## 第74回倉吉市都市計画審議会議案

## 倉吉市公共下水道の変更について

倉吉都市計画下水道の変更（倉吉市決定）

総括図(汚水)  
排水区域 約 1,439ha

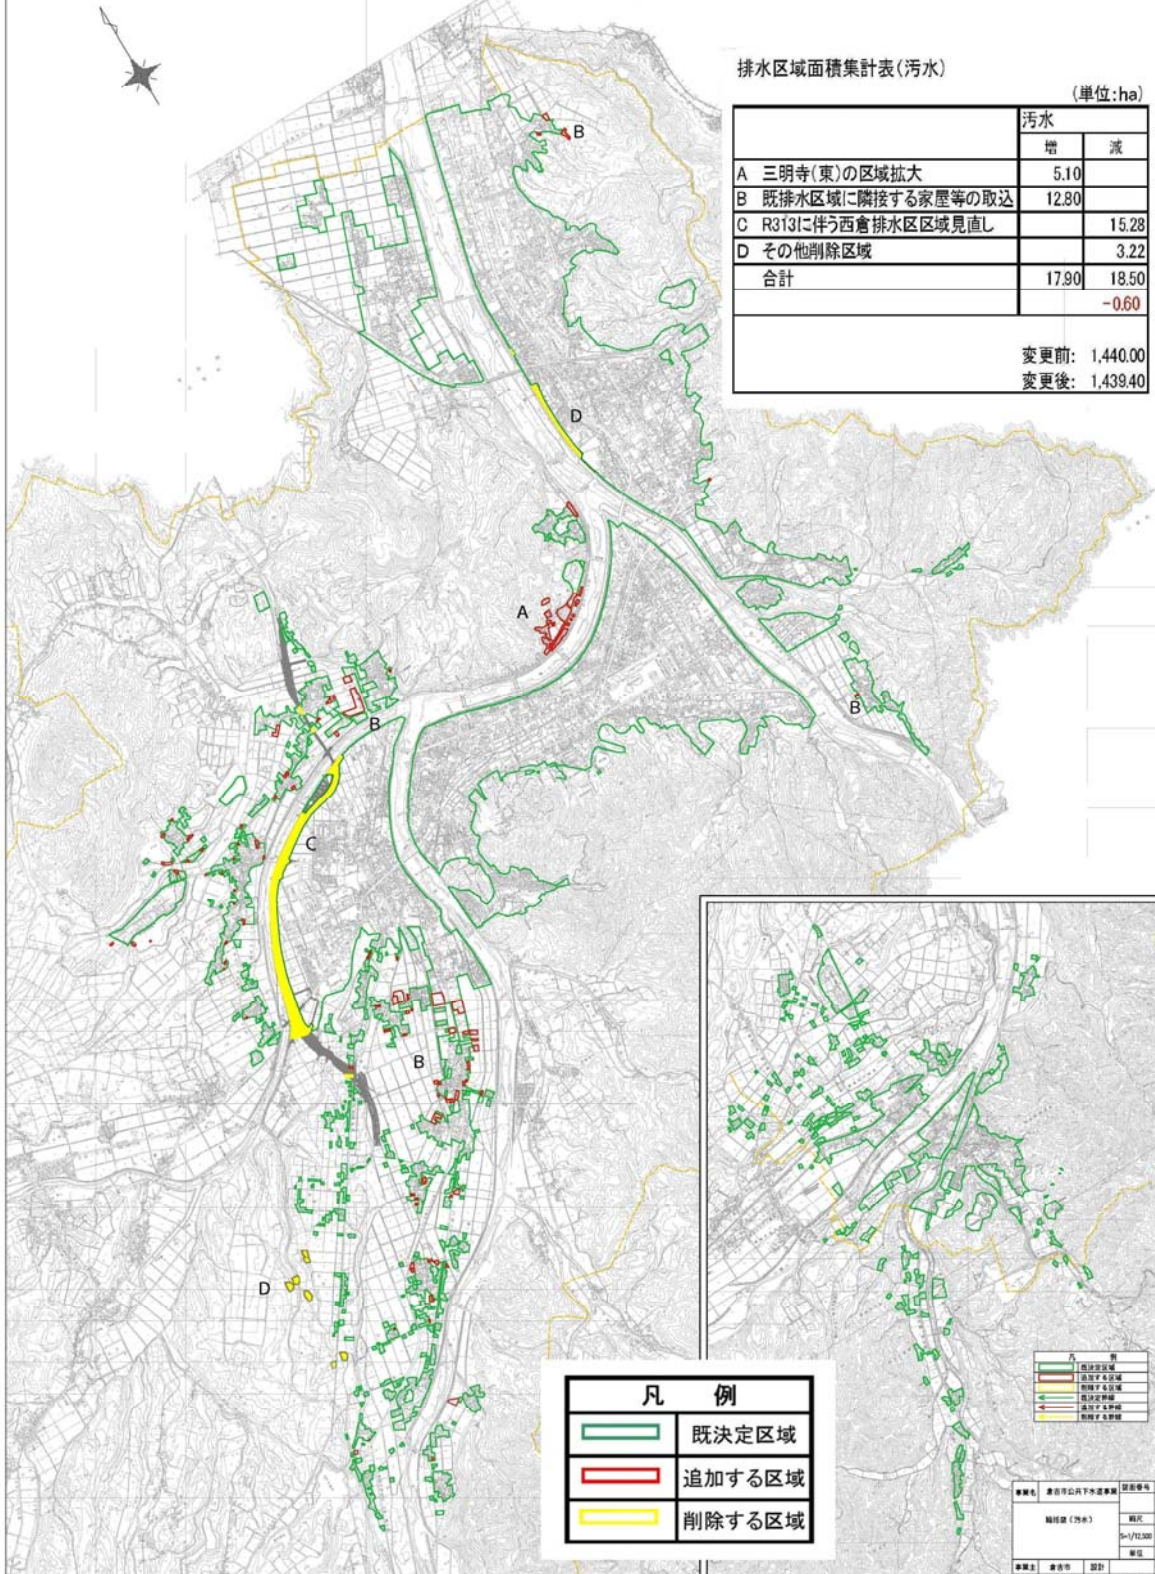
汚水	
	増	減
A 三明寺(東)の区域拡大	5.10	
B 既排水区域に隣接する家屋等の取込	12.80	
C R313に伴う西倉排水区域見直し		15.28
D その他削除区域		3.22
合計	17.90	18.50
		-0.60
	変更前: 1,440.00	
	変更後: 1,439.40

総括図(雨水)  
排水区域 約1,145ha

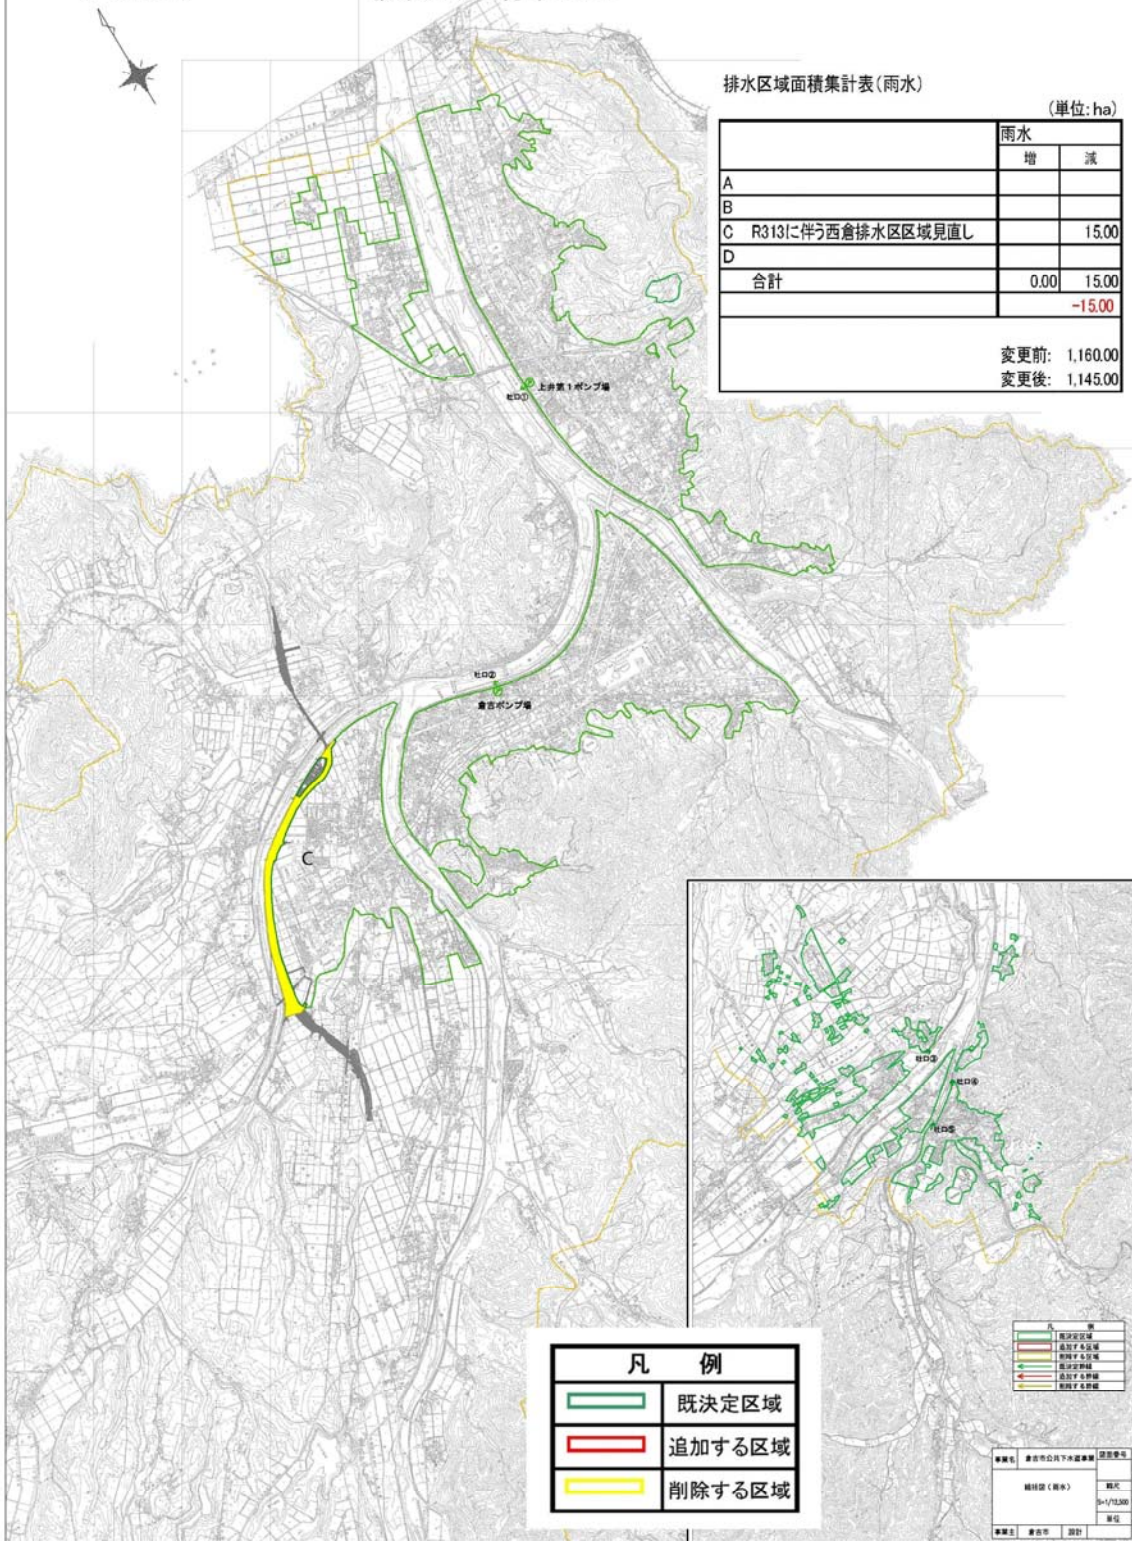
雨水	
	増	減
A		
B		
C R313に伴う西倉排水区区域見直し		15.00
D		
合計	0.00	15.00
		-15.00
	変更前: 1,160.00	
	変更後: 1,145.00

### C 倉吉関金道路に伴う西倉排水区区域見直し

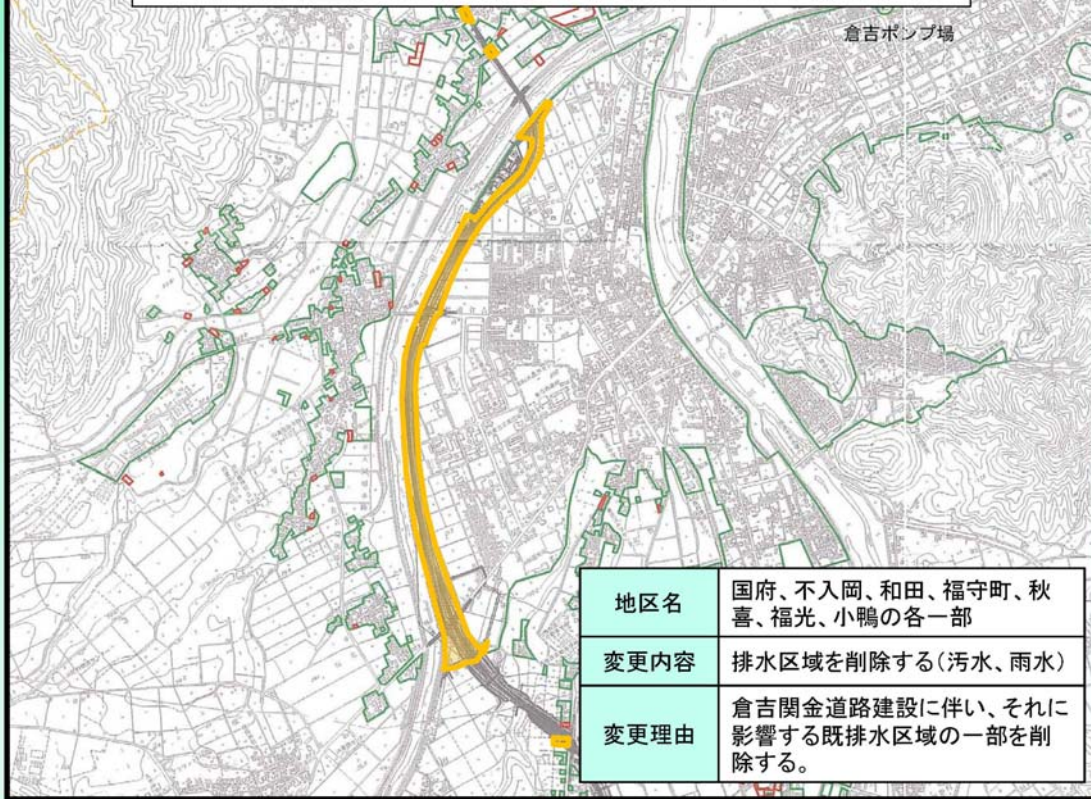
変更内容	地 区 名	変 更 理 由
A	排水区域を拡大する区域	巖城字齊之前、字中河原、字三通田、字寺屋敷、字上前田、字上前屋敷、字家之上、字樋之口の各一部	下水道整備の必要性から三明寺東地区を倉吉第1処理分区に追加し、排水区域を拡大する。
B	排水区域を拡大する区域	和田字門前、字上畑田、字西ノ馬場、清谷字西谷口、字谷口、字井尻、八屋字林谷口、大原字清水、巖城字井手向、字下前屋敷、馬場町字向山、国府字狐塚、字法花寺、字塔堂寺、字古新宮、字上屋敷、字屋敷、字東前、不入岡字新名原、字海田、字荒神畑、字中堀、字宮ノ下、字一本榎、字沢ベリ、国分寺字上前田、字六反田、字下前田、大谷字上條、字西間前、字南屋敷、字屋敷、字前田、字平垣、字向野、字西三谷、福光字城ノ前、北野字天神野、字堂ノ元、字八反田、字上野々前、字中庄路、字前田、字行留メ、字大坪、生田字大畑、字神主田、中河原字前新田、字後屋敷、字繁地、字道久橋、字東、字竹ノ鼻、字西川端、字南河原、字下河原、字姫路河原、小鴨字村通、字村東通、字松ノ木、字高畑、字屋敷通、上古川字屋敷通り、字松ノ木、字池ヶ盛、字空町、石塚字屋敷通、字空町、字下河原、鴨河内字大内、字重六、字若宮、字砂田の各一部	経年的な土地利用の変化により既排水区域に隣接する未排水区域となる家屋等について、排水区域を拡大する。
C	排水区域を削除する区域	国府字向前田、字中ノ郡家、字河新田、不入岡字鴨川、字新新名原、字茅林、和田字野畑、和田境、福守町字乾、字穴エゴ、秋喜字杉ノ元、字鯰、字観音堂、福光字下河原、字稲代、小鴨字道祖神の各一部	倉吉関金道路建設に伴い、それに影響する既排水区域の一部を削除する。
D	排水区域を削除する区域	天神町字モゲ川下ノ段、上井字米出場、字外中島、樋ノ戸、上古川字谷田、字前谷田、字手前谷田、字八幡ノ平ラ、石塚字天王ノ平ル、の各一部	下水道整備が不適及び不可能となった既排水区域について、排水区域から削除し、浄化槽により整備するものとする。
